改善箇所説明図

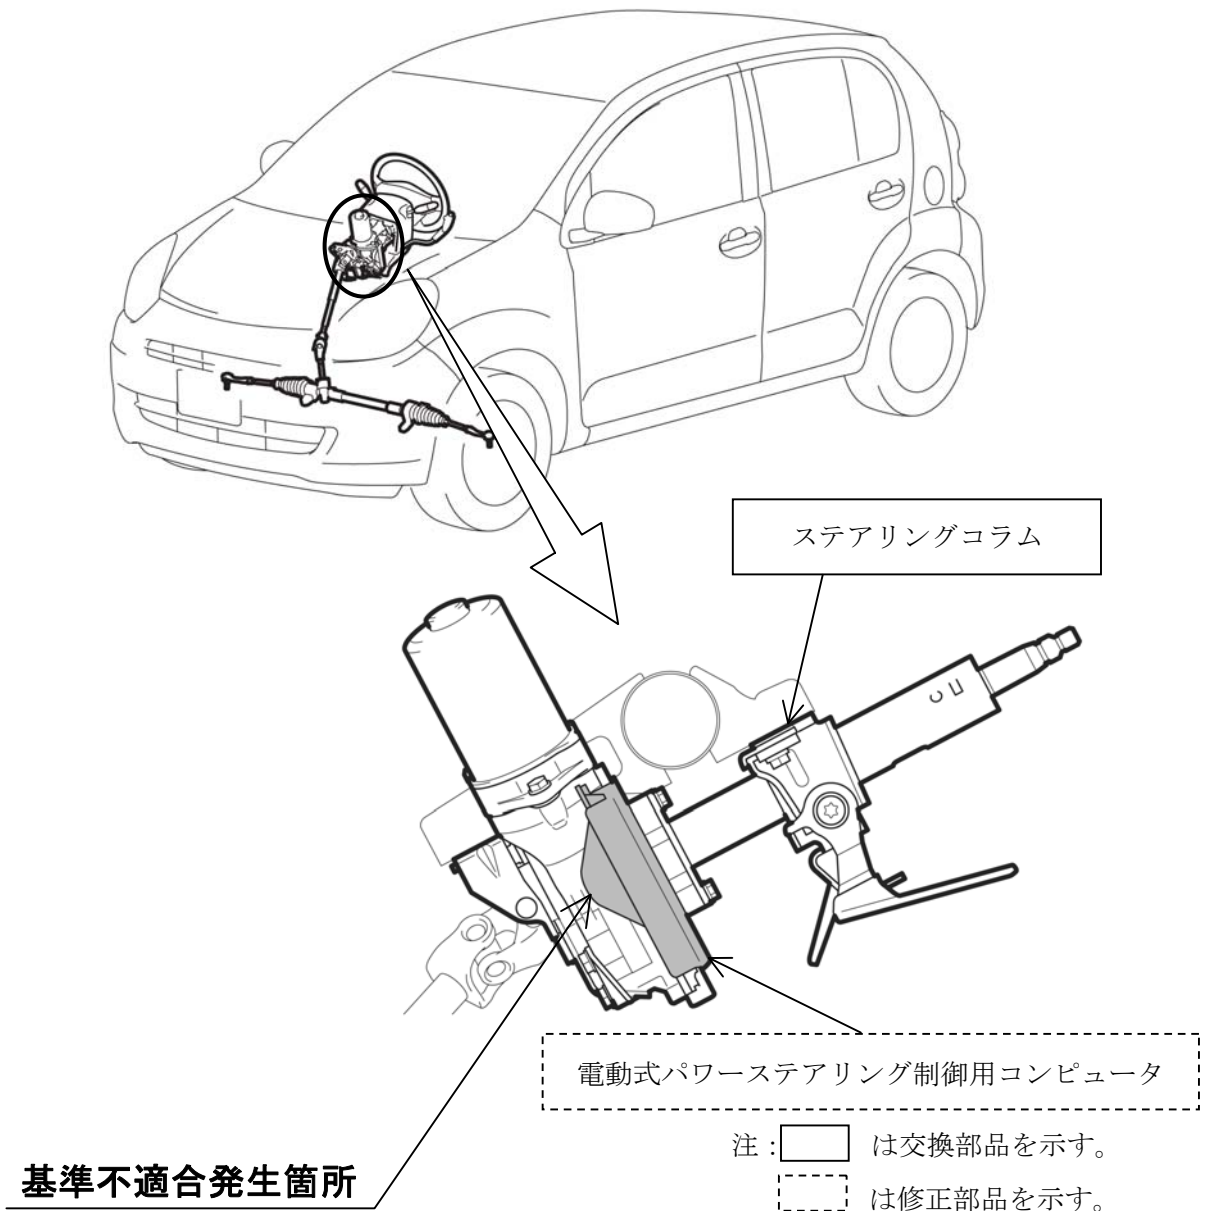
電動式パワーステアリング制御用コンピュータのプログラムが不適切なため、車線逸脱警告用に凹凸を施した路面を高速で走行すると、路面からの振動を誤判定し、パワステ機能が停止することにより、ハンドルが重くなるおそれがある。

当該制御用コンピュータのプログラムが修正可能な車両についてはプログラムを修正する。その他の車両については、制御用コンピュータの対策品が組み込まれたステアリングコラム全体を交換する。
